**Rapport proposant l'approbation du projet  
de plan de prévention des risques naturels  
de la station de Flaine  
(communes d'Arâches-la-Frasse et de Magland)**

Juin 2017

**Extrait carte des aléas avant enquête**

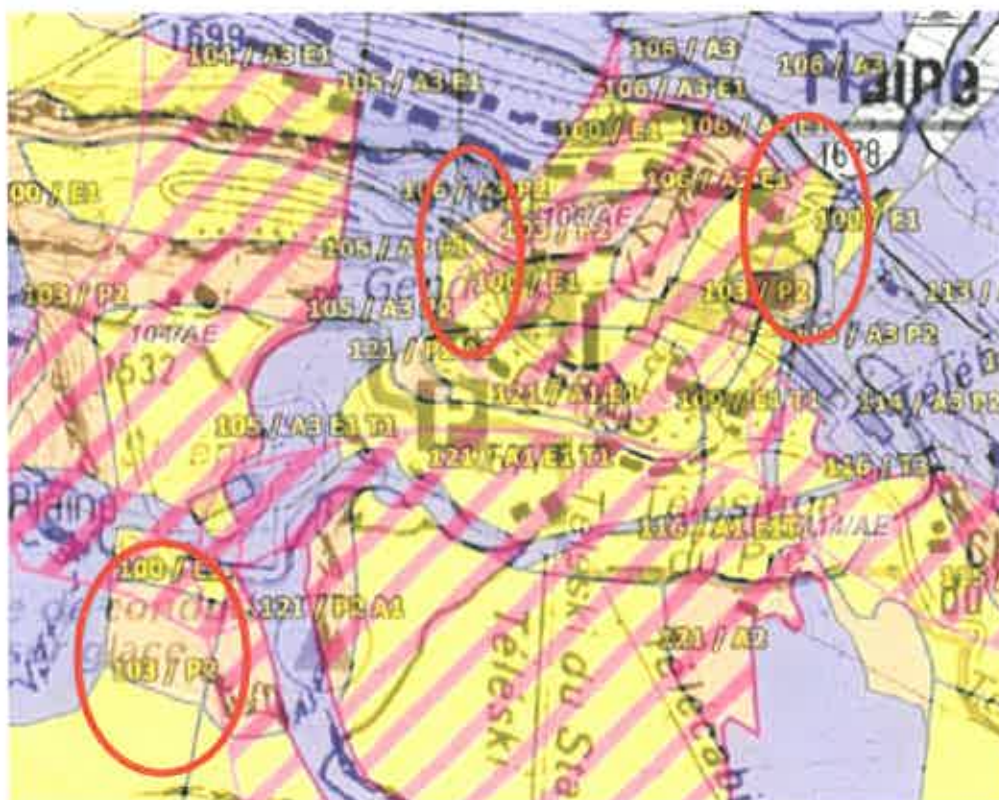
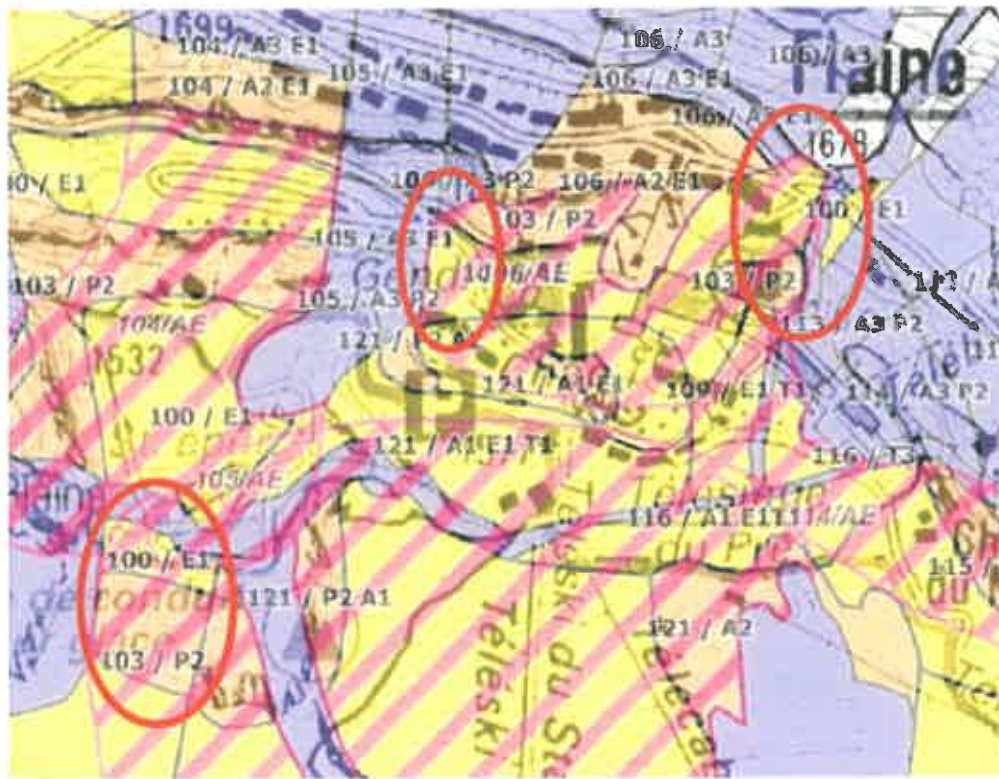
L'interrogation de la délimitation de l'aléa fort d'avalanche (105 A 3), formulée par le SIF et le Directeur de l'Ecole de Conduite sur Glace, paraît légitime au regard des données disponibles à savoir :

La carte de zonage du projet de PPRN présente un zonage d'aléa fort (donc centennal) du couloir de l'avalanche CLPA 45 dépassant en aval les limites des simulations Engineerisk pour s'étendre jusqu'au talweg. Cette extension de l'aléa fort mériterait d'être explicitée.

Je constate par ailleurs une traduction différente de l'étude Engineerisk (cf. ci-dessous figure 53-aléa tri-centennal) dans la carte des aléas du projet de PPRN, qui s'explique certainement par l'expertise de terrain, mais qui interroge également et mériterait des explications complémentaires. Pourquoi la zone aval du couloir de l'avalanche CLPA 45 n'est-elle pas cartographiée en AE comme la zone aval de l'avalanche CLPA 14 ?

**Décision DDT :** au regard des observations apportées sur cette zone et de cette nouvelle analyse de notre bureau d'études, la modification du zonage d'aléa fort d'avalanches (A3) en aléa de référence exceptionnel ARE, sous la côte altimétrique de 1530 m est réalisée (Cf. Partie 6-Proposition d'approbation du PPR)

**Réserve 2 : les zones d'aléas exceptionnels d'avalanches qui figurent dans la cartographie des aléas et la cartographie réglementaire ont été mises en cohérence.**

**Extrait carte réglementaire avant enquête**

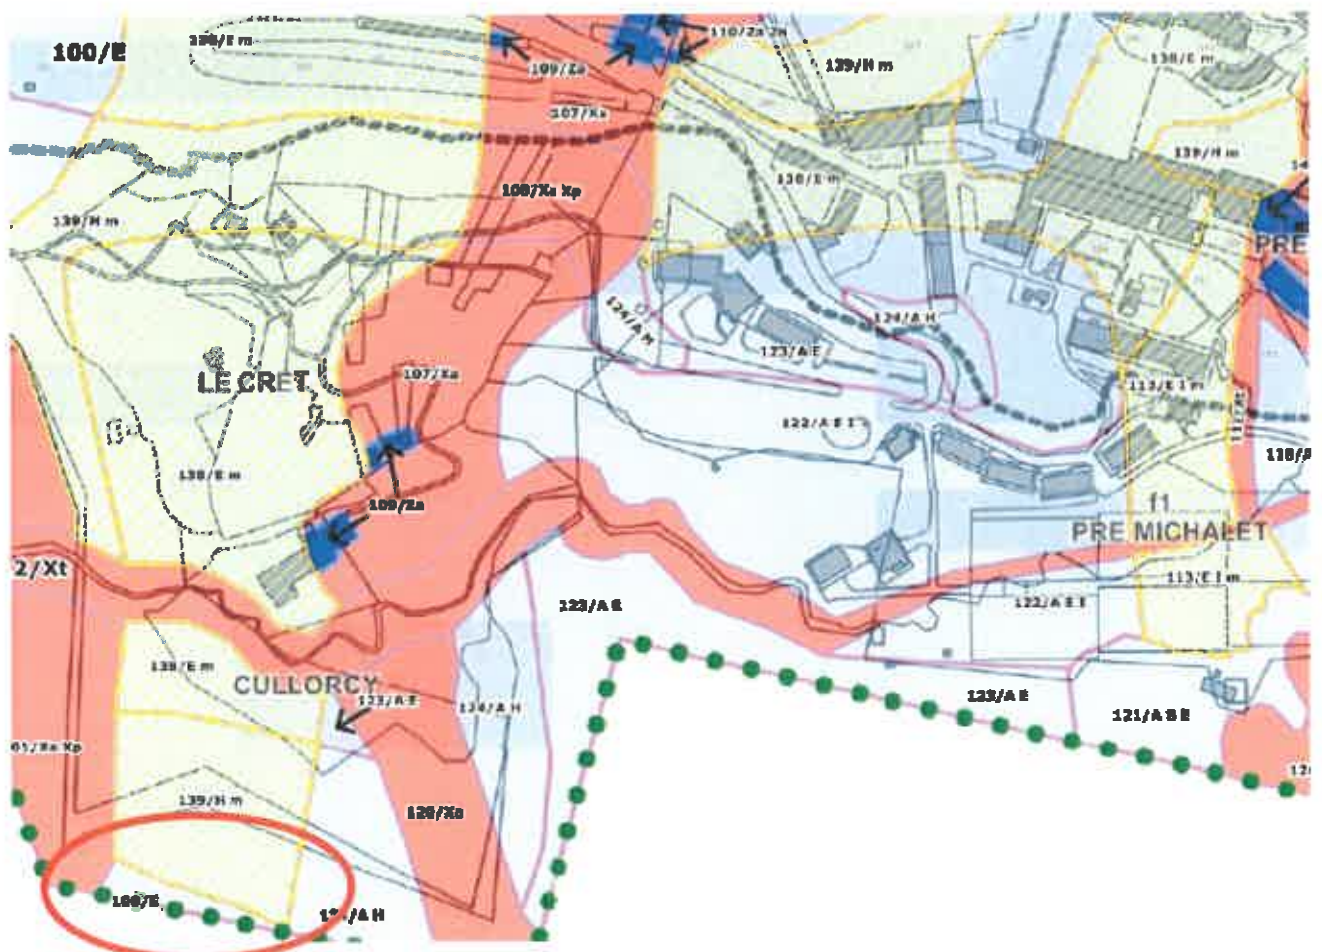
- **Carte réglementaire au niveau du secteur situé en aval de la cote 1530 m de l'avalanche 45 CLPA :** modification de la classification de la zone à risque fort d'avalanches (107 Xa et 109 Za) en zone à risque d'avalanche exceptionnelle, suite à la demande de modification de la carte des aléas acceptée par la DDT, compte tenu des observations formulées et du nouvel avis du bureau d'études
